改善箇所説明図

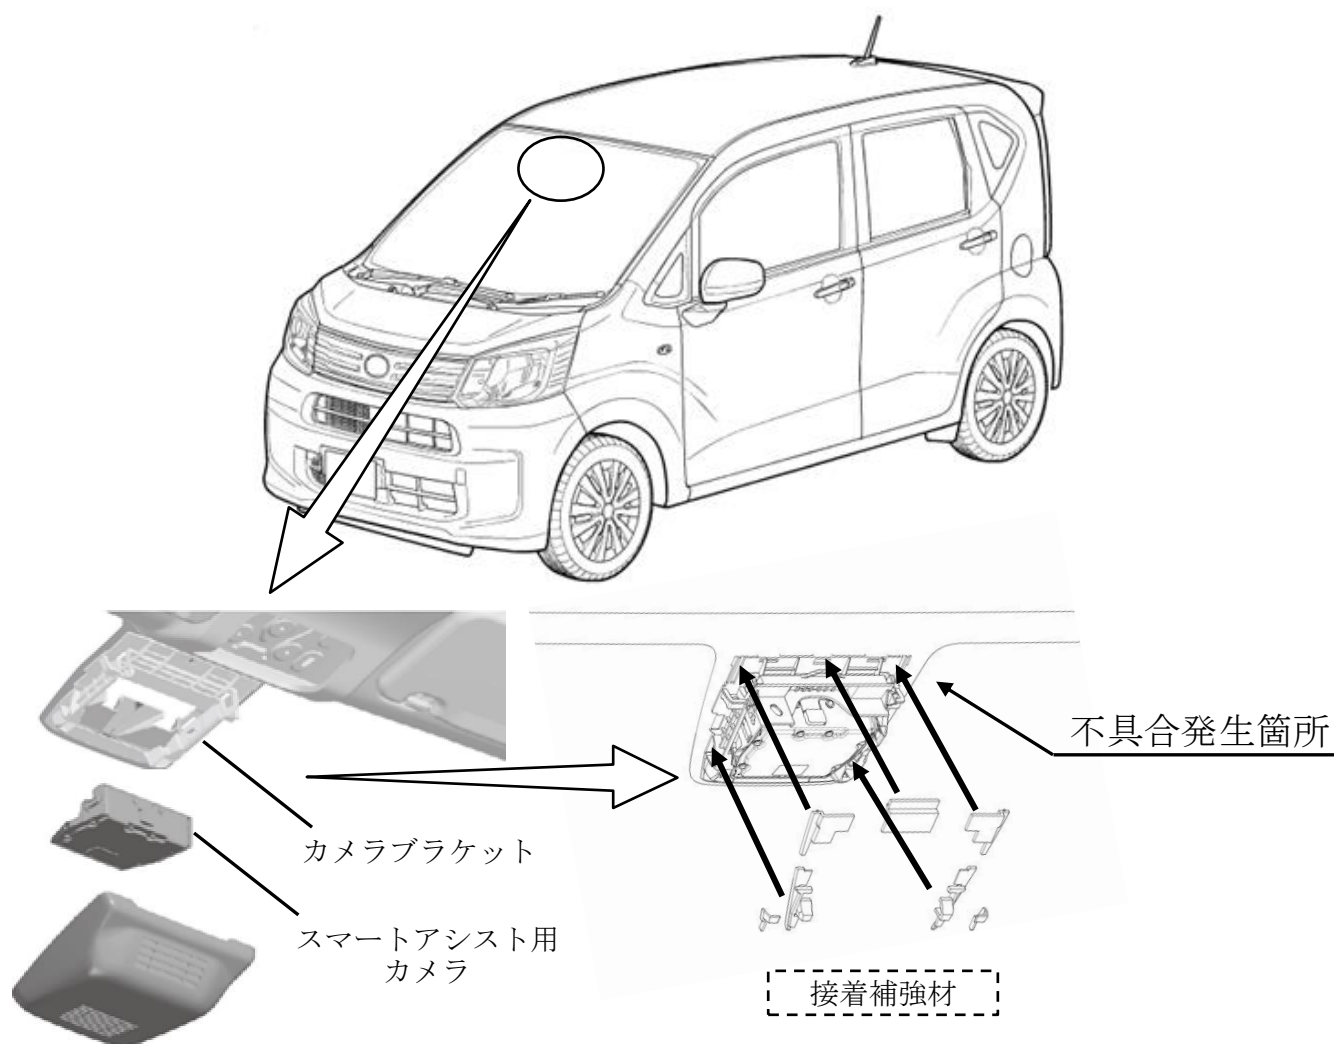
予防安全機能（スマートアシスト）用カメラにおいて、ウインドシールドガラスへのカメラ固定用ブラケットの接着工程管理が不適切なため、接着力が弱いものがある。そのため、使用過程で当該ブラケットが剥がれ、最悪の場合、走行中に落下するおそれがある。

注 〔 〕 は追加する部品を示す。

全車両、カメラブラケットに接着補強材を追加する。
